116485, Skedsmogata 10-14

Kontroll dato	27.03.2026 12:26	
Adresse t-rom	Skedsmogata 10-14	
Bruker av rommet	Leietakere, beboere	
Eier	Boligbygg	
Adresse eier		
Kontaktperson		
Ant plasser	230	Ingen dokumentert info funnet. Beregnet etter egne målinger inkludert område som må settes av til toaletter.
Ansvarlig		
Bruksareal	140	Må justeres: Målt under kontroll. 2 stk sluser ikke medberegnet - heller ikke avsatt plass til toaletter
Bygget år	1975	
Romtype	1966	
Offentlig/privat	Privat/kommunalt	
Fredsbruk	Boder	
Tegninger fremlagt		
Tidl. kontroller		Kan ikke dokumenteres
Tilstede ved kontrollen		
Tilfluktsrommets tilstand		God stand, men altfor mye byggverk i oppholdsrommene. Det vil bli utfordrende klargjøre rommet i løpet av 72 timer

Skjema: "SJEKKLISTE FOR TILFLUKTSROM TYPE 1966 2026: 116485, Skedsmogata 10-14"

Spørsmål: Skilting

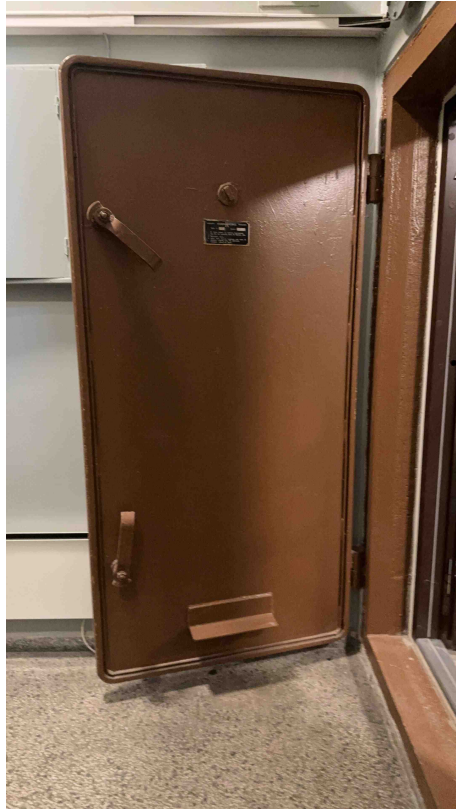
Beskrivelse: Skilt mangler i trappeløp (sluse 1), Filnavn: img_0001.jpg

Spørsmål: Skilting

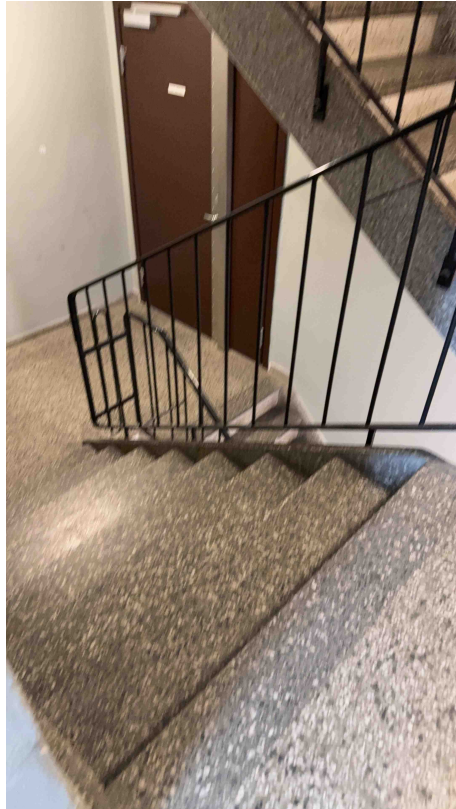
Beskrivelse: Ingen informasjon ved hovedinngang (sluse 2), Filnavn: img_0001.jpg

Spørsmål: Skilting

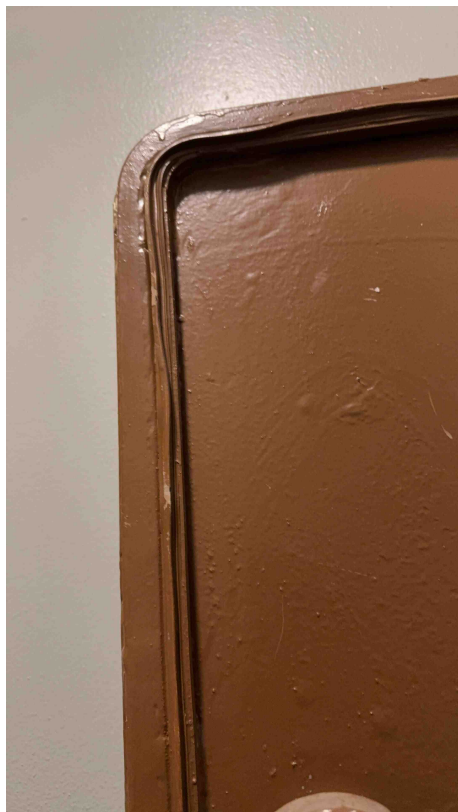
Beskrivelse: Skilt mangler, Filnavn: img_0001.jpg

Spørsmål: Dusj og avløp

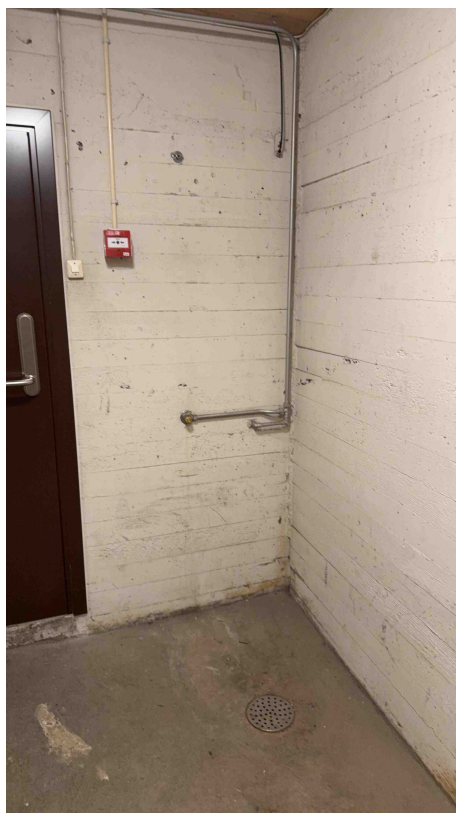
Beskrivelse: Sluse 1 har ikke opplegg for dusj, Filnavn: img_0001.jpg

Spørsmål: Stenging fredsventilasjon

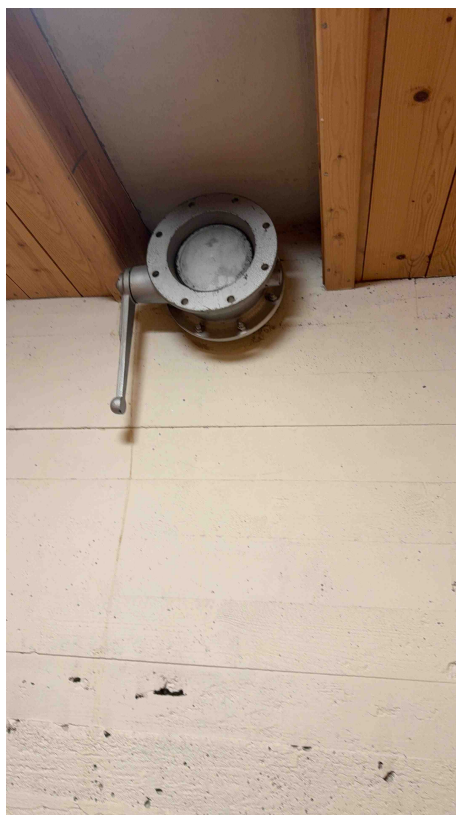
Ventilasjonsanlegg			<Kommentar>
Betjeningsinstruks		5	
Merking			
Drenering / avtappings-plugg		1	
Antall og type aggregater			2 stk Norm 180, 1970 modell. Må byttes pga alder
Stenging fredsventilasjon		4	Ingen fredsventilasjon installert, men et luftinntak som mangler stengeventil. 2 ventiler med lukking montert i motsatt ende
Dempere på vifter			
Plomberte filtre			
Ventiler før og etter fil-tre			
Luftmengdemålere			
Sveiv tilstede			Sveiv ikke funnet. Viftene kan sannsynligvis brukes noen år til, men det forutsetter at sveiv kan skaffes.
Vifte, oljesøl, støy, orden

Beskrivelse: Luftinntak, Filnavn: img_0001.jpg

Spørsmål: Overtrykksmåler ved de regulerbare ventilene. Instruks

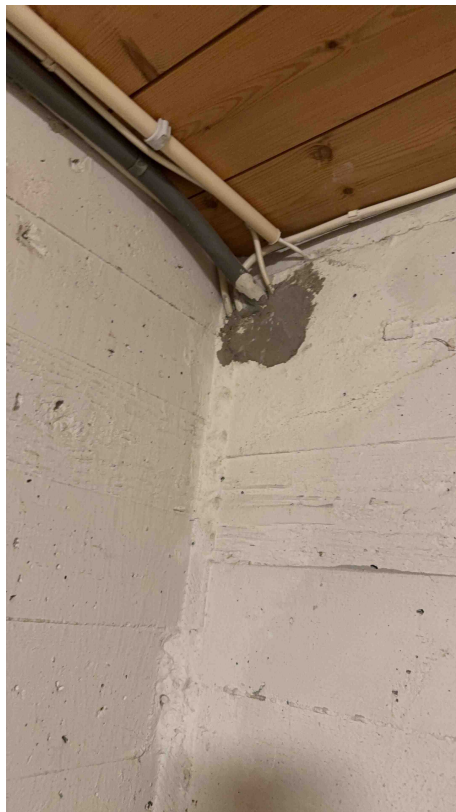
Beskrivelse: 2 stk utdaterte overtrykksmålere. Bør byttes, Filnavn: img_0001.jpg

Spørsmål: Trykk- og gassikker gjennomføring

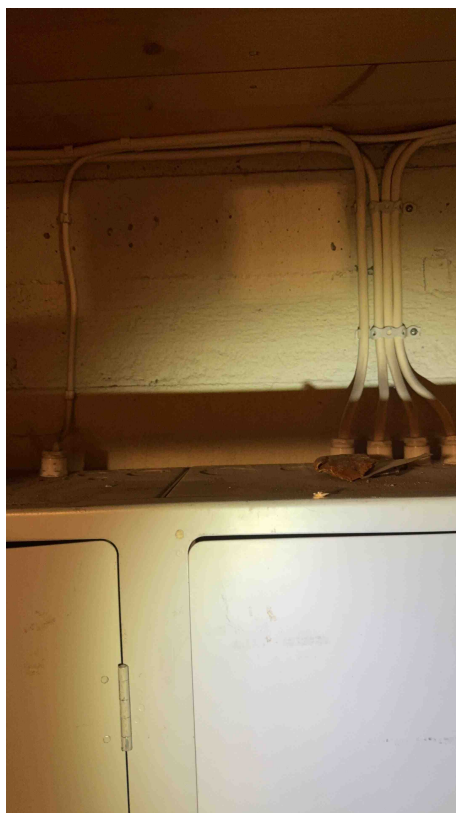
Beskrivelse: Åpent hull, Filnavn: img_0001.jpg
